**Modulo per la presentazione delle osservazioni per i piani/programmi/progetti sottoposti a procedimenti di valutazione ambientale di competenza statale**

ID: Codice procedura (ID\_VIP/ID\_MATTM):10844

Impianto per la produzione di energia elettrica da fonte eolica, costituito da 6 aerogeneratori della potenza complessiva di 37,2 MW, un sistema di accumulo da 25 MW e relative opere connesse in località "Rempillo" nel comune di Pitigliano (GR).

Immagine n. 5 Intervisibilità degli impianti eolici della provincia di Viterbo anche in quella di Grosseto, in particolare nel pitiglianese.

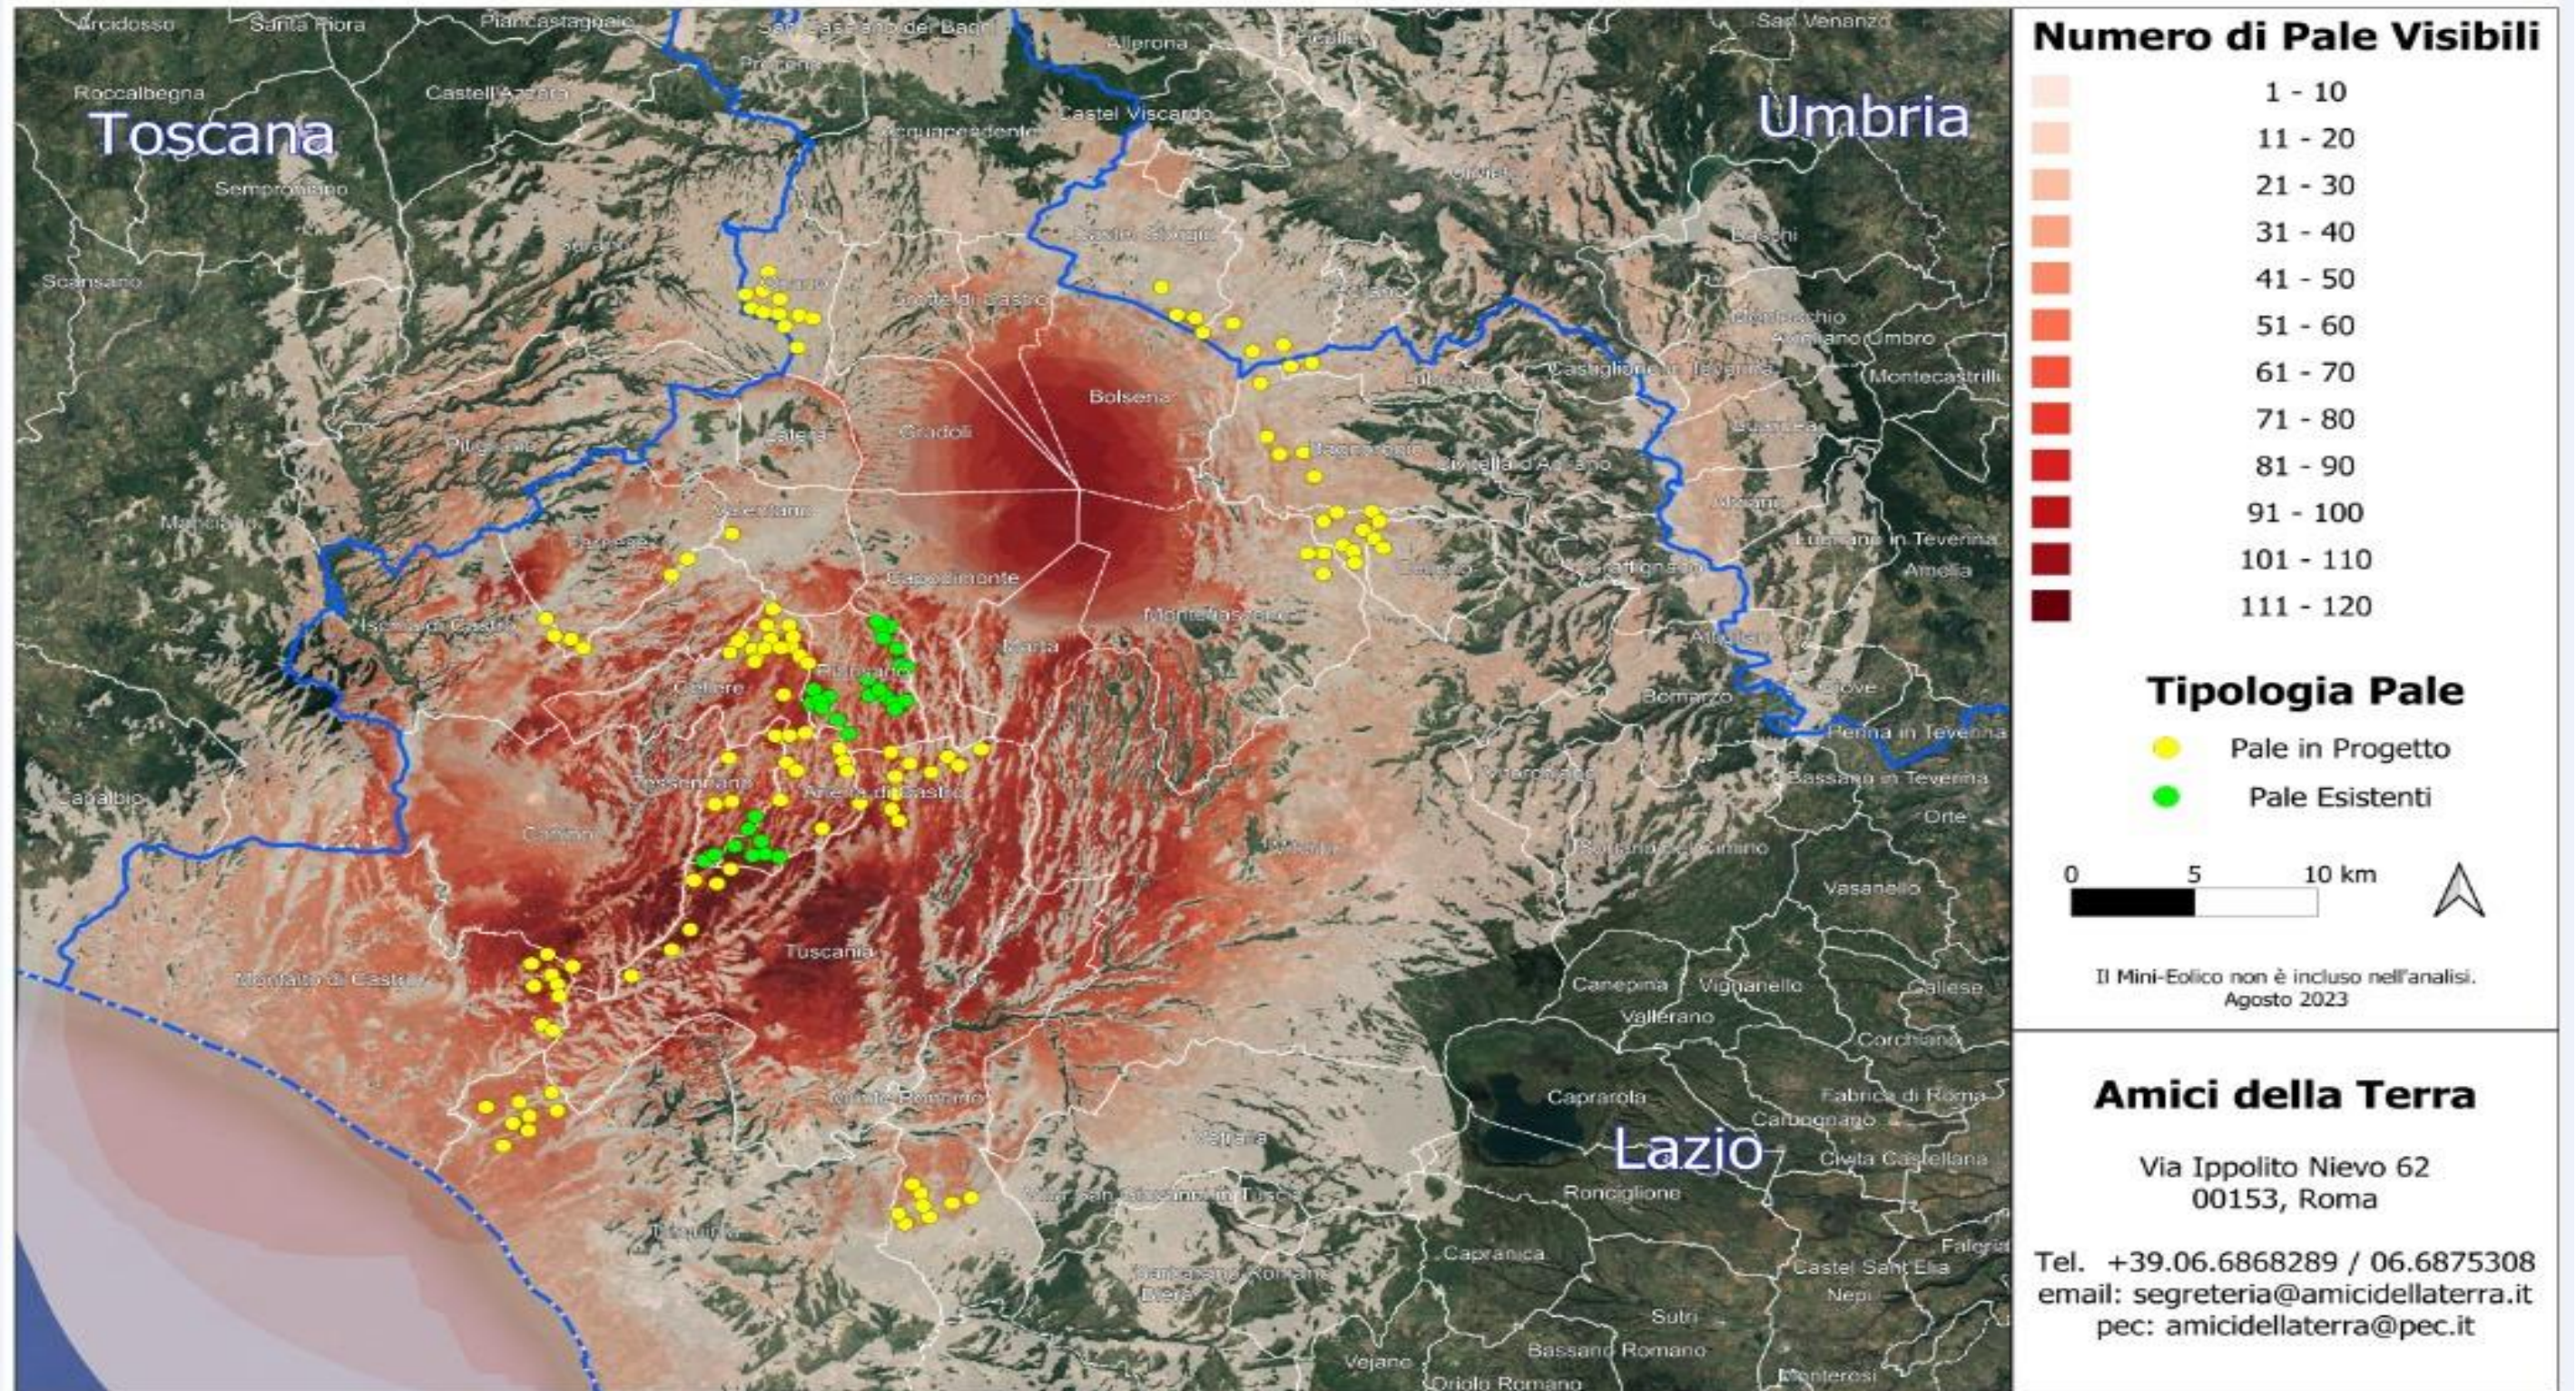
Quindi anche la Regione come Ente deputato dalla normativa nazionale a legiferare sulle aree idonee e non idonee si è espressa riguardo al fatto che abbia assolto ai doveri e alle quote stabilite dal PNIEC e in ambito regionale la provincia di Viterbo è stata quella con il più alto tasso di impianti FER tra tutte e quindi ormai satura ed il cumulo degli impianti FER installati, autorizzati e in progetto rappresenta una **elevata criticità per la sostenibilità ambientale di ulteriori eventuali iniziative**, L'impianto eolico “ Rempillo” pur essendo “esterno al confine provinciale e regionale ma nelle sue immediate vicinanze ( a soli 100 metri i primi due aerogeneratori) oltre ad impattare sul territorio e sulle economie di tre Comuni del Lazio ( Farnese, Valentano e Latera) si trova nelle fasce di rispetto dei Beni di notevole interesse pubblico come si è evidenziate nelle Osservazioni nn. 1 e 2 e crea anche degli impatti negativi anche sui beni naturalistici come verrà dettagliato nell'Osservazione n. 4. Inoltre andrebbe a sommarsi al già enorme cumulo di impianti eolici e fotovoltaici e geotermici che già creano una elevata criticità ambientale nella provincia di Viterbo e interferiscono anche con il territorio toscano come si può vedere dalle immagini nn. 4 e 5 dell'Allegato n. 1.
